SPGE

Société Publique
de Gestion de l'Eau

MODIFICATION DU PASH DE L'OURTHER

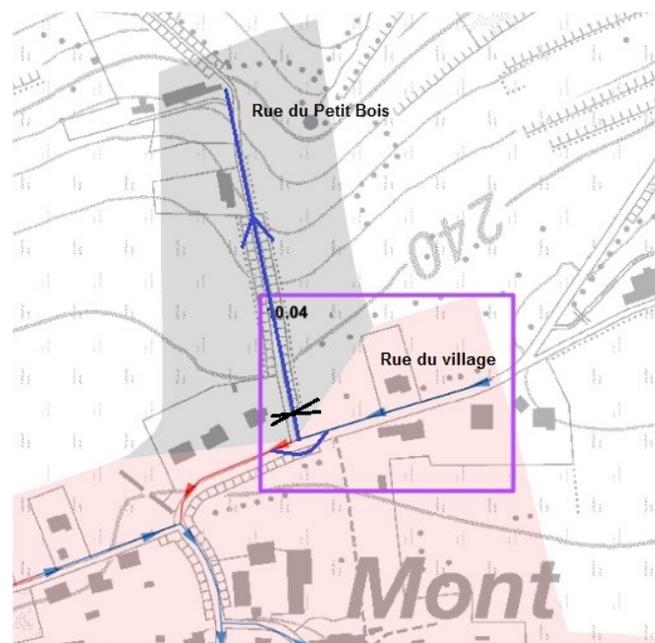
SPW - DGO3: La DGO3 s'interroge sur la pertinence de la proposition de modification alors que la rue semble déjà être équipée d'un égout existant sur le PASH actuel

La Commune de Comblain-au-Pont souhaite revenir sur cette modification de PASH pour Mont et maintenir cette petite zone en régime d'assainissement collectif, la rue du Petit Bois demeurant en régime d'assainissement autonome. La Commune réalisera, sur fonds propres, un petit tronçon de canalisation qui reprendra les eaux usées des habitations concernées pour les envoyer gravitairement vers le réseau existant au centre du village.

L'AIDE et la SPGE remettent un avis favorable sur la solution envisagée par les autorités communales. La partie concernée de la rue du village peut donc être maintenue en régime collectif. Elle concerne environ 7 EH. En d'autres termes, la modification du PASH est retirée pour revenir à la situation du PASH approuvé en 2005.

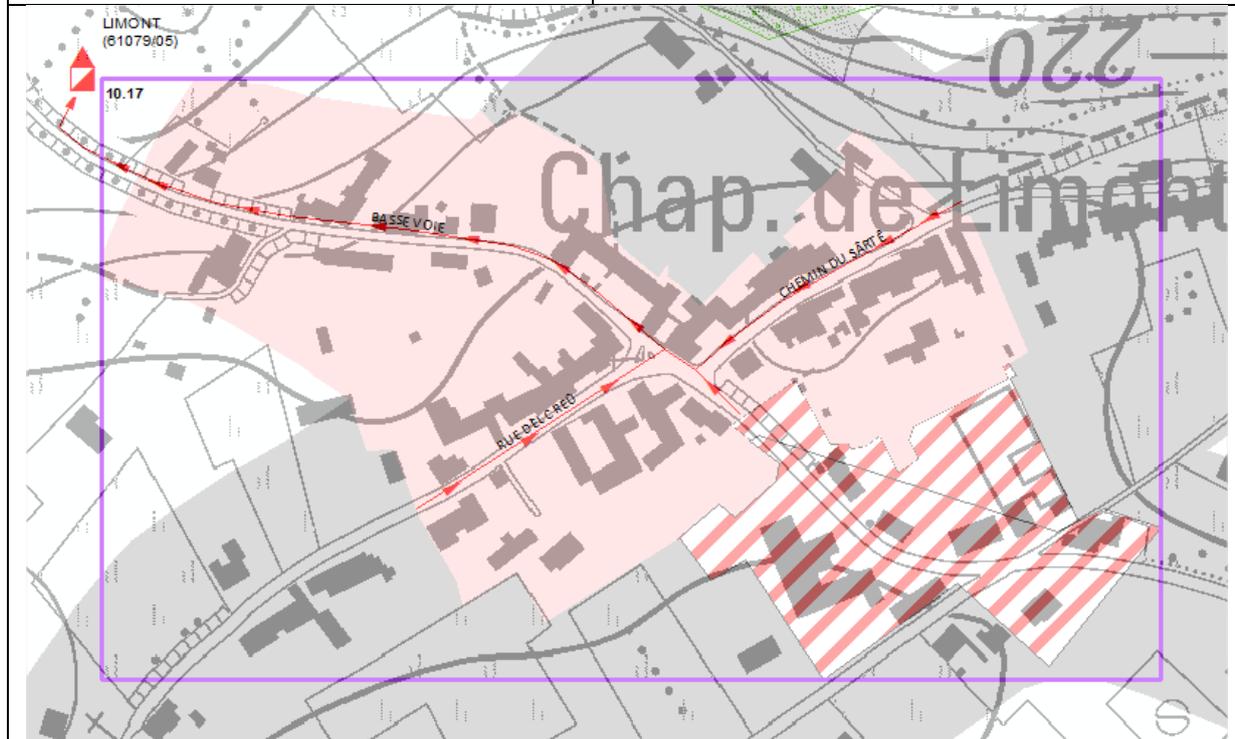
<p>d'assainissement collectif est prolongée jusqu'au rues Del Creux et Basse Voie.</p> <p>La zone d'assainissement collectif sera donc revue et réduite à l'hyper centre du village de Limont, conformément aux conclusions de l'étude de zone. La zone hachurée en rouge dans l'image ci-dessous sera donc maintenue sous le régime d'assainissement autonome.</p>
--	---

<p>SPW-DGO3 : Cette modification vers un assainissement collectif représente une évolution positive. En effet, la masse d'eau OU31R est jugée à risque et l'une des causes possibles est l'assainissement actuellement autonome. Il conviendra de programmer la construction de la station d'épuration pour atteindre le bon état à l'horizon 2021.</p>	<p>Le PASH est un outil planologique et non un outil de programmation des investissements.</p>
--	--

- 10.17 : la zone d'assainissement collectif sera revue et réduite à l'hyper-centre du village de Limont, conformément aux conclusions de l'étude de zone et ce, malgré la carte erronée. Ces modifications engendrent une diminution de 170 mètres d'égout gravitaire à réaliser. Le nombre d'EH soumis au régime collectif n'est toutefois pas modifié puisque l'erreur était exclusivement cartographique.
